WI.271.6.2025

Dotyczy postępowania przetargowego na realizację zadania pn. „Budowa zadaszenia o stałej konstrukcji istniejącego boiska wielofunkcyjnego przy Szkole Podstawowej Nr 6 w Mińsku Mazowieckim” w formule „zaprojektuj i wybuduj”

I. WYJAŚNIENIE TREŚCI SPECYFIKACJI WARUNKÓW ZAMÓWIENIA

Pytanie 4

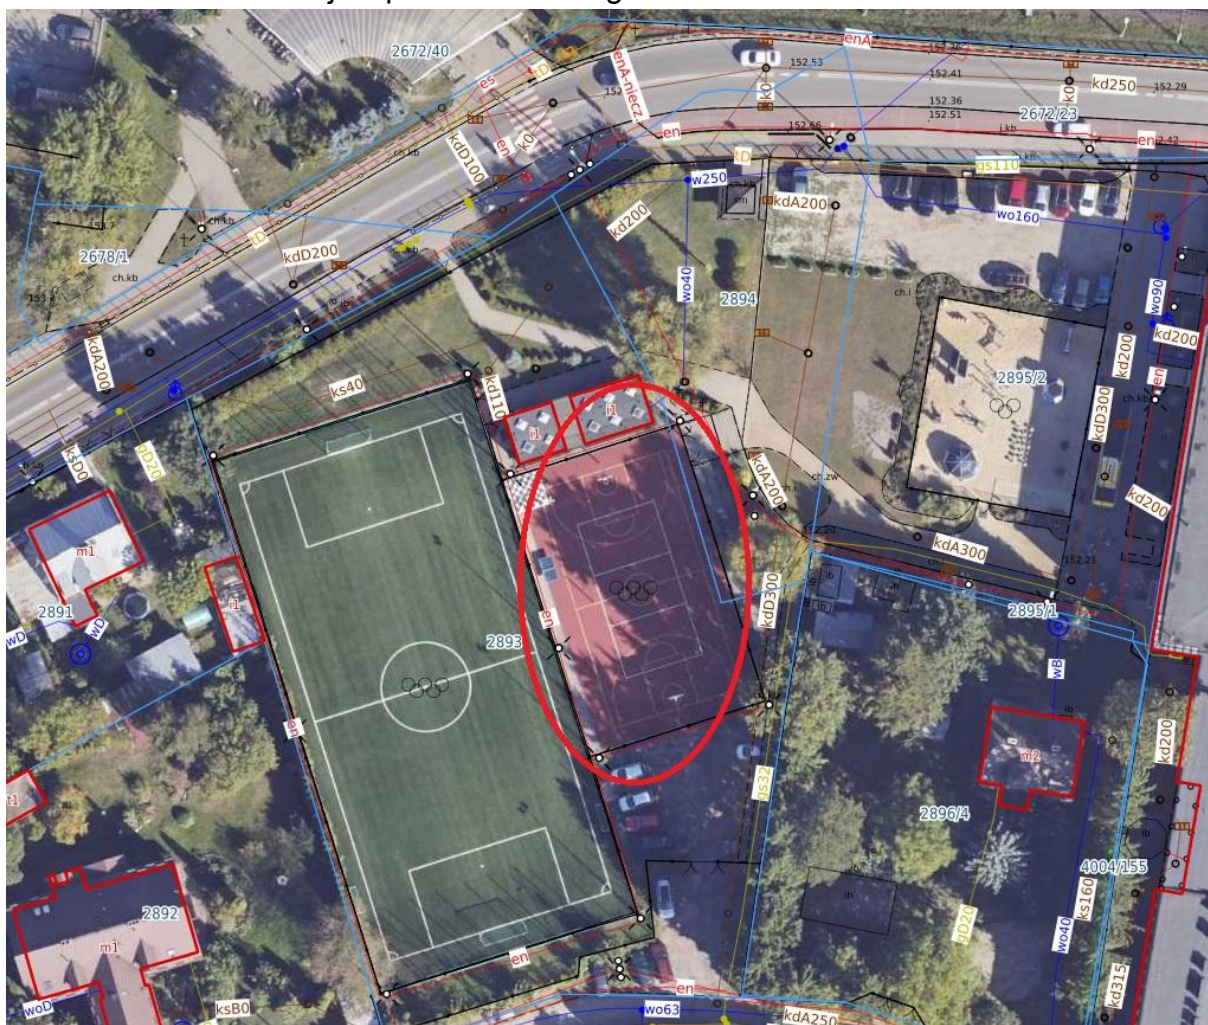
Ze względu na utrudniony dojazd i ograniczone miejsce na terenie inwestycji prosimy o wskazanie dojazdu do placu budowy oraz proponowanej lokalizacji zaplecza budowy. Ze względu na konieczność złożenia i montażu dźwigiem konstrukcji hali prosimy o wskazanie takiego miejsca do adaptacji pod plac technologiczny do składowania konstrukcji i operowania dźwigiem.

Zamawiający wskazuje możliwość wjazdu na teren budowy i lokalizację zaplecza budowy od strony ulicy Staszica. Organizacja zaplecza budowy oraz realizacji robót należy do zadań Wykonawcy.

Pytanie 6

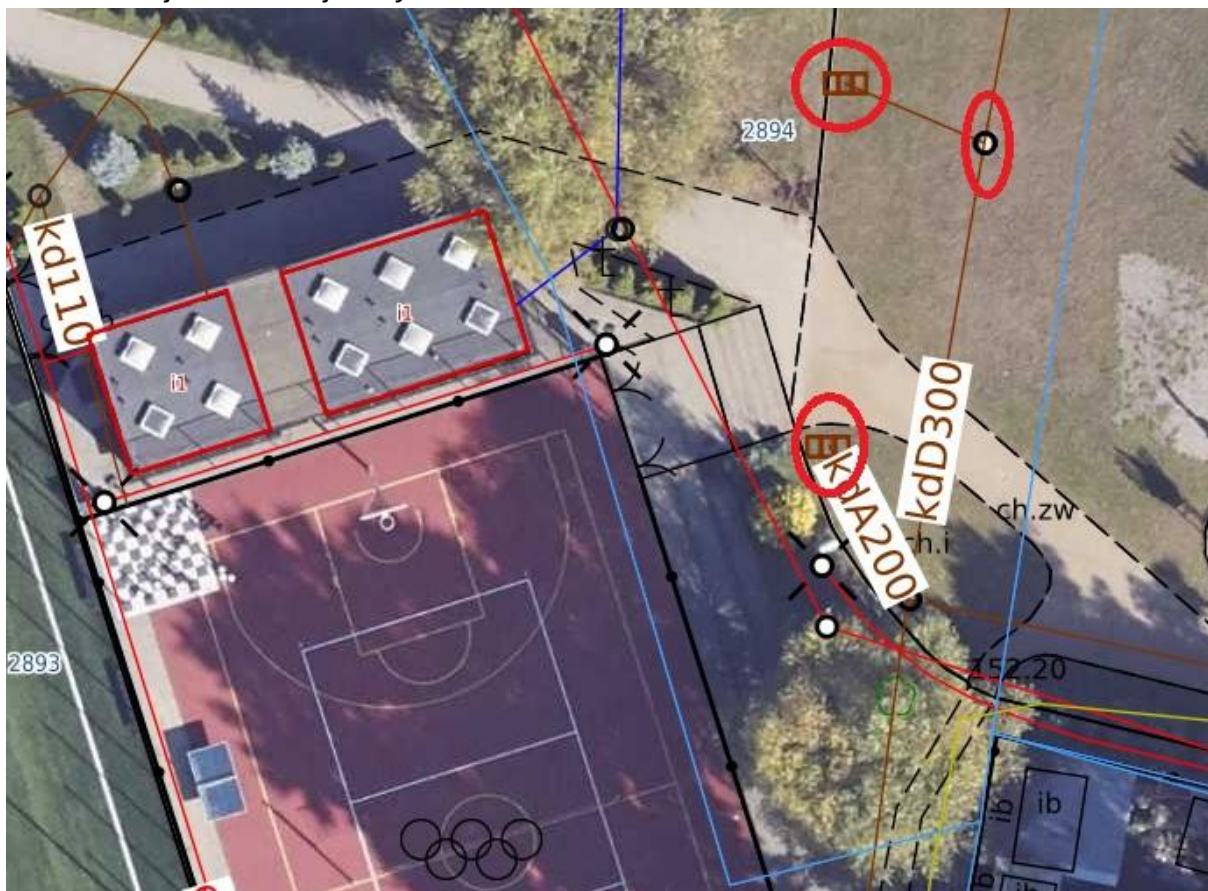
W punkcie 2.2.5. w ostatnim zdaniu wskazuje konieczność odprowadzenia wód deszczowych z dachu powierzchniowo na teren działki własnej. Biorąc pod uwagę sąsiedztwo działki prywatnej a przede wszystkim sąsiedztwo boiska z trawy sztucznej prosimy o wskazanie sposobu odprowadzenia wody. Czy możliwe jest wydanie warunków przez Gestora sieci (właściciela infrastruktury) na włączenie ewentualnej instalacji zbiorczej wód z dachu do istniejącej sieci kanalizacji deszczowej wskazanej na rysunku:

Obecnie wody opadowe z powierzchni boiska odprowadzane są powierzchniowo, na teren działki własnej. Odnośnie możliwości włączenia odwodnienia dachu do kanalizacji deszczowej Wykonawca będzie mógł się zwrócić do gestora z odpowiednim wnioskiem na etapie wykonywania dokumentacji projektowej. Uzyskanie warunków technicznych do projektowania należy do zadań Wykonawcy.
